**Zamawiający:****EKO ENERGIA LUBLIN Sp. z o.o.**

**Dotyczy: postępowania przetargowego na zaprojektowanie, wykonanie, uruchomienie i przekazanie do eksploatacji inwestycji pod nazwą „Budowa Instalacji Termicznego Przekształcania Frakcji Kalorycznej z Odpadów Komunalnych w Lublinie”**

**ODPOWIEDZI NA PYTANIA, WYJAŚNIENIA TREŚCI ORAZ MODYFIKACJA SWZ – SERIA 07**

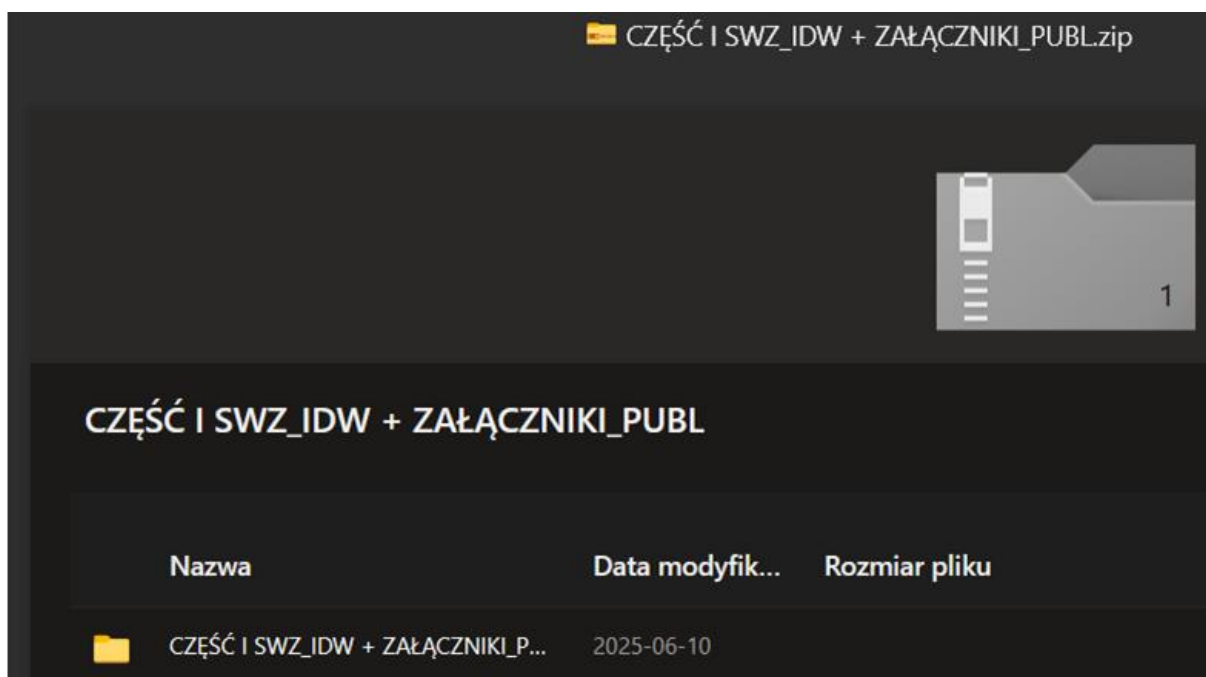
[1] 335 Pytanie / Wniosek. W związku z udzieloną odpowiedzią wykonawca ponownie pisemnie prosi o wskazanie zamkniętego katalogu osób spełniających przesłanki, o których mowa w pytaniu, i umieszczenie ich w treści swz tak by każdy ewentualny oferent wiedział, czy dotyka go konflikt interesów jako ewentualna przesłanka wykluczenia z postępowania,
